質問回答書(その10)

工事番号	令和7年度 第高専1号
工事名称	滋賀県立高等専門学校新築工事(第1工区)
工事場所	野洲市市三宅地内

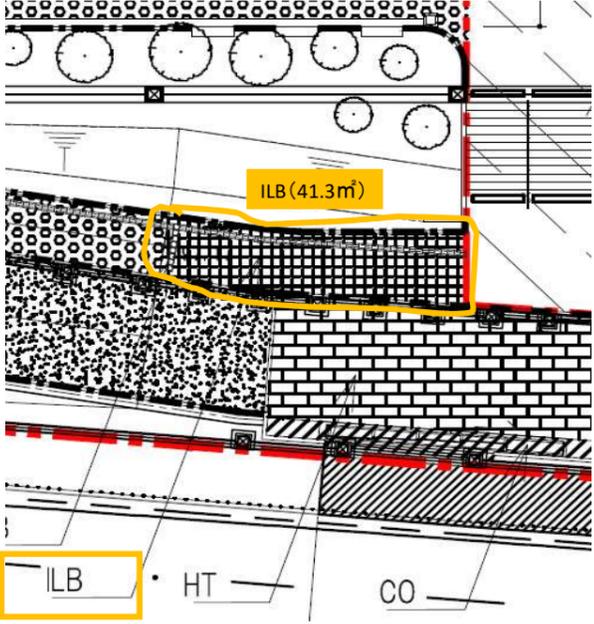
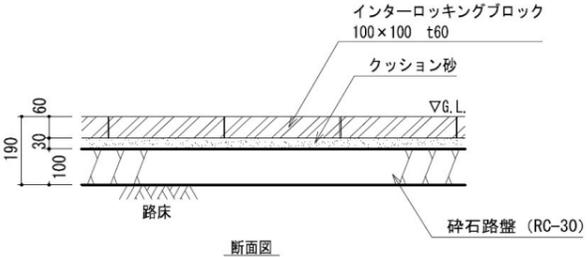
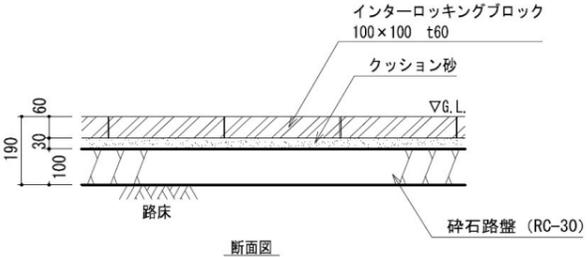
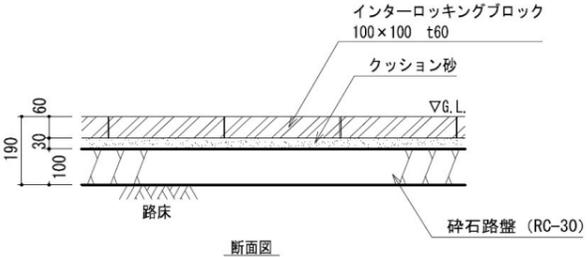
番号	図面番号等	質疑事項	回答
108	A061 ~069	間仕切記号がない間仕切は、硬質PBt=9.5+PBt=12.5 天井迄と考えて宜しいでしょうか。ご教示下さい。	<p>下記の図のとおり。なお、その他で記号を記載していない箇所については全てTSBとします。</p> <p>2, 3階ともトイレは同じ凡例</p>
109	A040 A080	天井伏図のPbは、天井雑物凡例のPb1壁補強B 550*280と考えて宜しいでしょうか。ご教示下さい。	貴見のとおり。
110	A036	ボード伸縮調整目地は、耐火間仕切面・ケイカル板面には不要と考えて宜しいでしょうか。ご教示下さい。	貴見のとおり。
111	A062 A080	メディカルカーテン用のカーテンレール及び更衣室仕切りカーテン用のカーテンレールは、天井直付と考えて宜しいでしょうか。ご教示下さい。	貴見のとおり。
112	A032	1F校長室の下り天井・天井高さH=2685の天井仕上は、硬質PBt=9.5+PBt=12.5+ビニールクロス(不燃)と考えて宜しいでしょうか。その場合、1F応接室も同様に考えて宜しいでしょうか。ご教示下さい。	貴見のとおり。
113	A021 A032	1F校長室の腰上壁仕上が、仕上表と矩計図とで相違しております。仕上表を正と考えて宜しいでしょうか。ご教示下さい。 ○仕上表・・・壁紙 ○矩計図・・・EP	仕上げ表を正とします。
114	A021 A070	1F応接室の腰上壁仕上が、仕上表と展開図計図とで相違しております。仕上表を正と考えて宜しいでしょうか。ご教示下さい。 ○仕上表・・・壁紙 ○展開計図・・・EP	仕上げ表を正とします。
